Relatório Técnico - SEDUH/SUALIC/UEIV

## RELATÓRIO TÉCNICO

**Referência:** Processo SEI nº 00390-00009358/2023-38

**Assunto:** Estágio do Estudo de Impacto de Vizinhança - EIV, relativo ao empreendimento localizado no "SMDB Área Especial "D", Lago Sul"

**Figura 03:** Área de abrangência da Medida 2

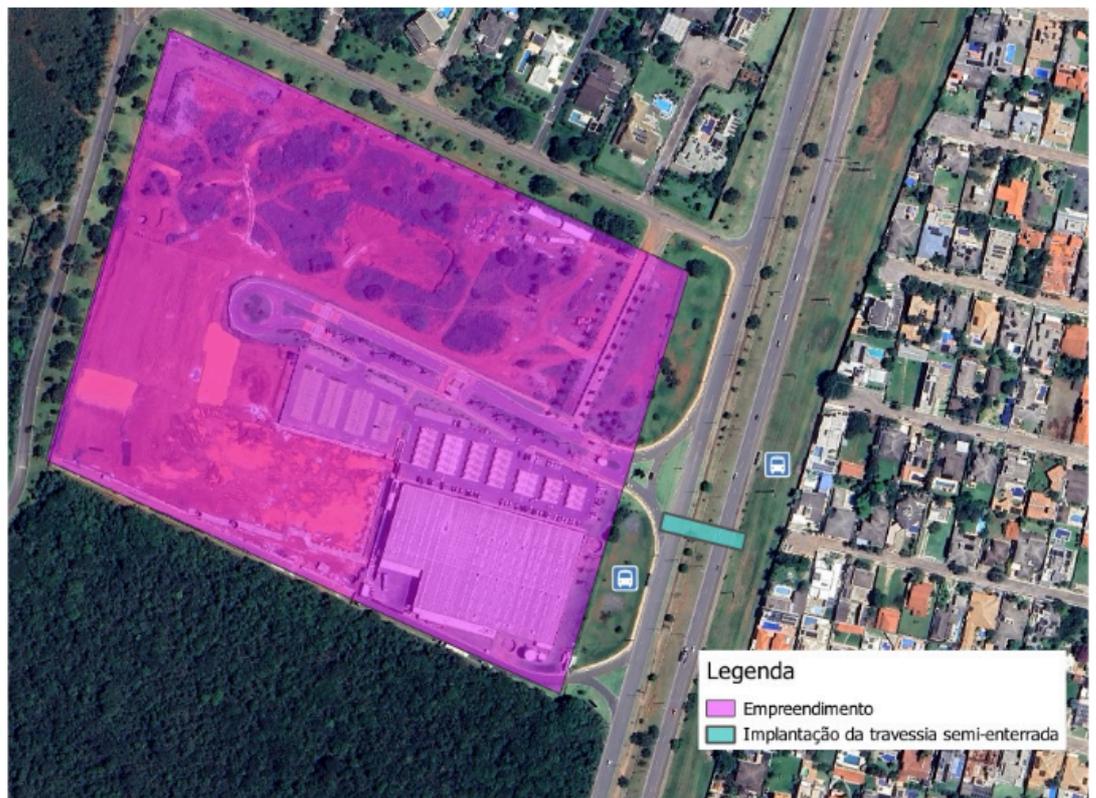
**Medida 2: Implantação de travessia semi-enterrada**

Trata-se da implantação de elaboração de projeto e implantação de passarela semi-enterrada entre os pontos de ônibus, possibilitando o acesso do pedestre no mesmo nível do empreendimento, conforme ilustrado neste parecer.

Recomenda-se que a passarela seja localizada entre os dois pontos de ônibus na DF 001, no local ilustrado abaixo:

**Figura 05:** Área de abrangência da Medida 4.1

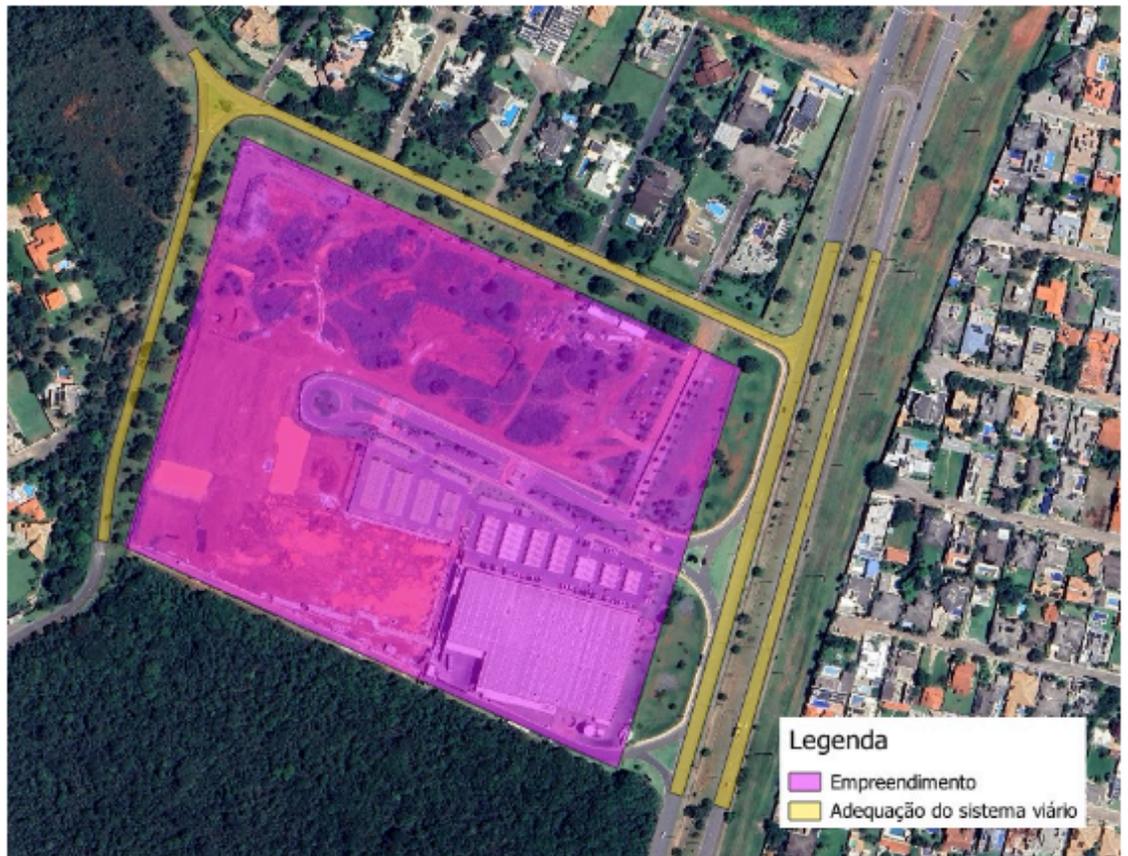
##### Medida 4.1: Duplicação de via para acesso ao empreendimento pela vias de menor hierarquia

Trata-se de medida mitigadora para ordenar o acesso de veículos ao empreendimento, a partir do pressuposto de fazer os acessos ao lote pelas vias de menor hierarquia, adequando-os ao Decreto n° 38.047, de 09 de março de 2017.

**Para tanto, deve ser elaborado e implantado Projeto Sistema Viário - SIV a partir de diretrizes a serem emitidas pela Subsecretária de Desenvolvimento das Cidades - SUDEC/SEDUH, na seguinte área de abrangência:**

**Figura 06:** Croqui para proposta de acessos pelas vias laterais do lote. Medida 4.1

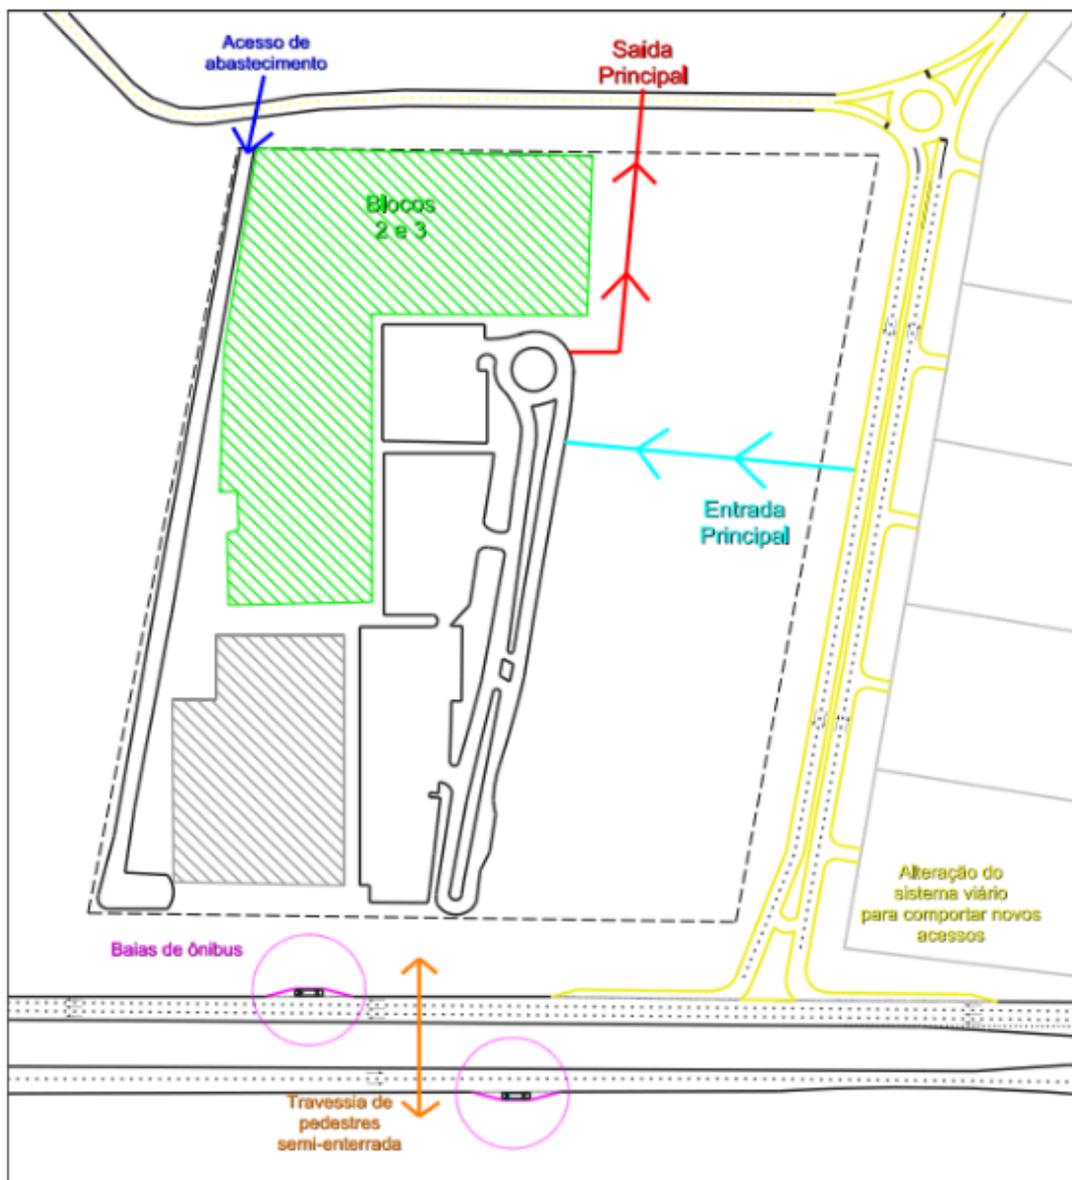
Além dos ajustes geométricos para duplicação da via propriamente dita, o projeto SIV deve incluir ajustes geométricos na rotatória para que comportem os raios de giro necessários, bem como, a criação de calçadas, prevendo-se a sinalização horizontal e vertical necessária.

O croqui abaixo ilustra a intenção de projeto para as intervenções contempladas nesta medida:

Observa-se que o croqui apresentado é apenas sugestivo. Deverá ser elaborado estudo de simulação de trânsito a fim de comprovar a eficácia e viabilidade de duplicação do trecho, mitigando o impacto do acesso de veículos ao empreendimento.

**Figura 07:** Área de abrangência da Medida 4.2

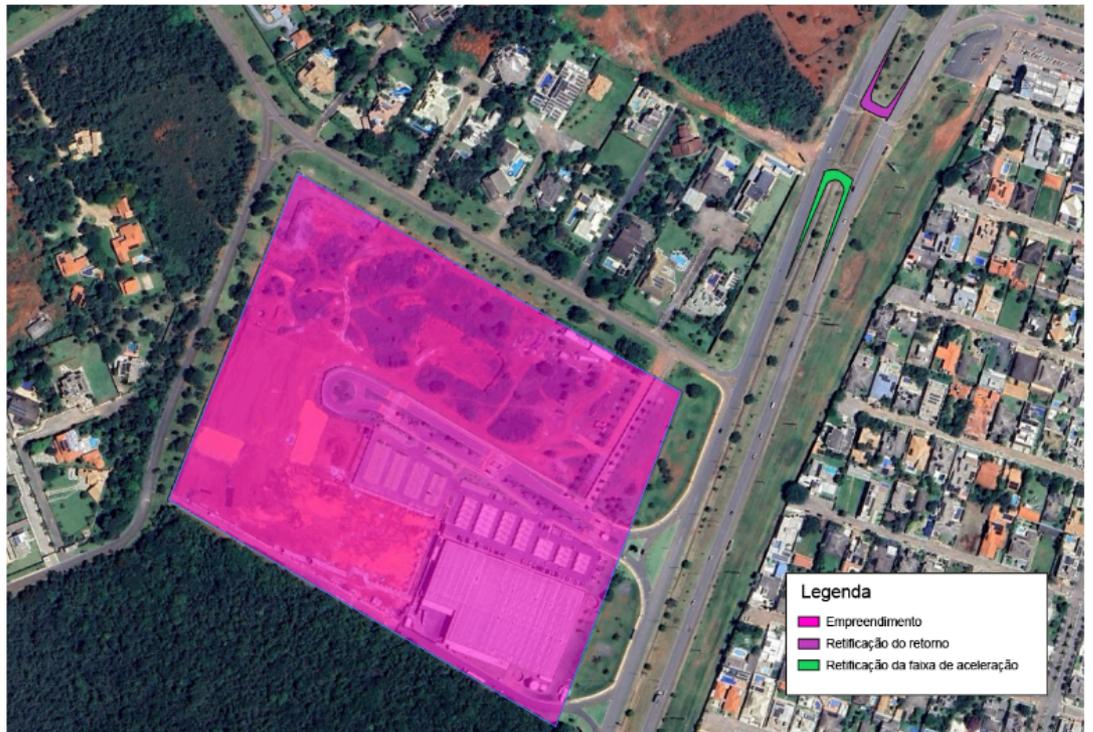
#### 4.2: Retificação do retorno indicado na DF-001 (medidas originalmente do Bloco1).

Trata-se de retificação do retorno na DF-001, a partir de dois ajustes:

- a) redução da sua capacidade, passando de duas para uma faixa de rolamento.
- b) retificação de faixa de desaceleração de retorno, a contar da sua localização atual sentido DF-035, para aproximadamente 70 metros.

A imagem abaixo identifica os locais de intervenção:

**Figura 08:** Área de abrangência da Medida 5

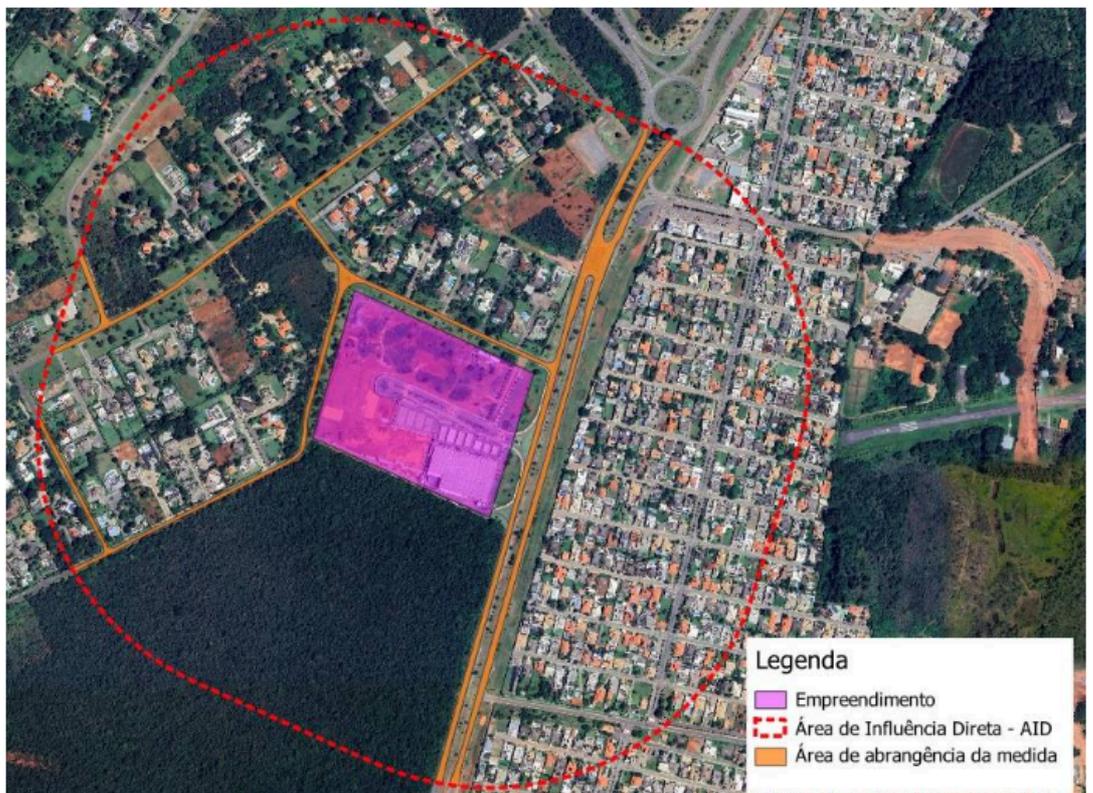
Medida 5: Inventário de pavimento, a ser avaliado pela Novacap.

Trata-se da elaboração do inventário de pavimento na área de tráfego de caminhões de obra localizada na AID para a identificação de possíveis necessidades de reparo. A apresentação do relatório constitui uma etapa inicial da medida, seguida pela execução da recuperação de pavimentos, conforme análise conduzida pela Novacap, na seguinte área de abrangência:

**Figura 09:** Indicação geral da área de abrangência das medidas de mitigação

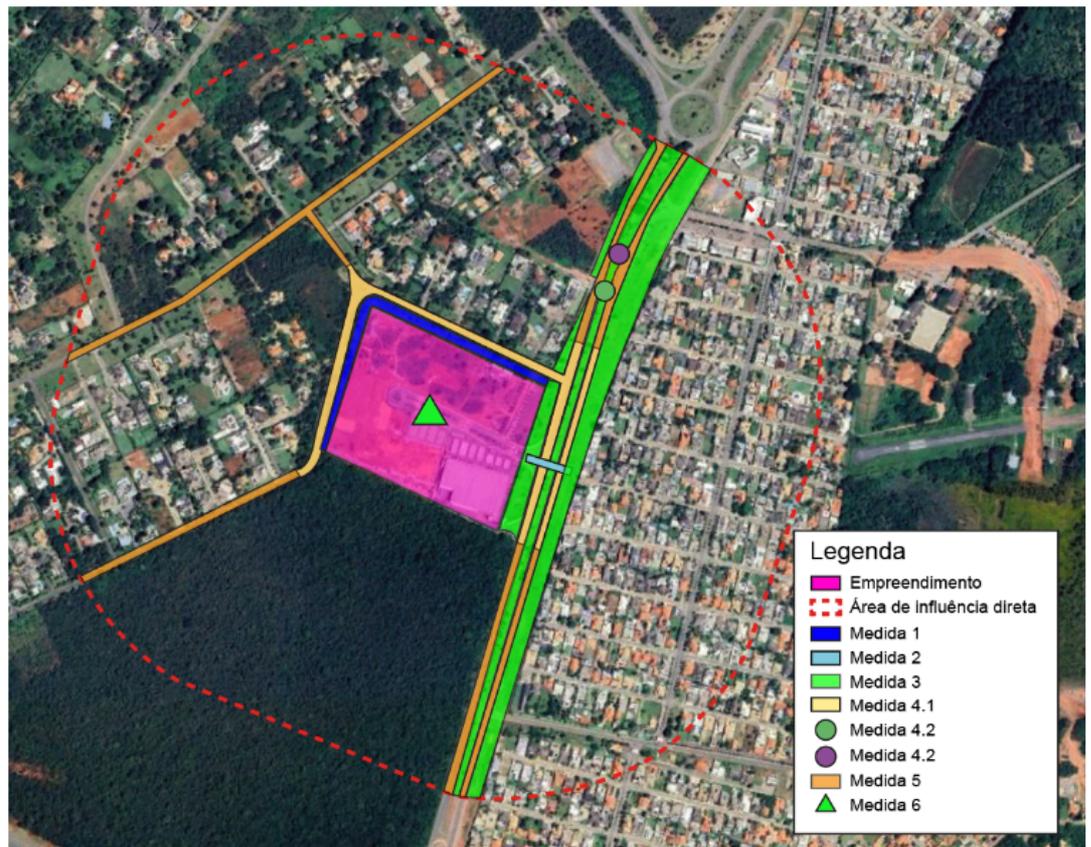
A imagem abaixo resume as medidas mitigadoras e compensatórias recomendadas pela CPA/EIV neste parecer para mitigar/compensar os impactos do empreendimento em tela:
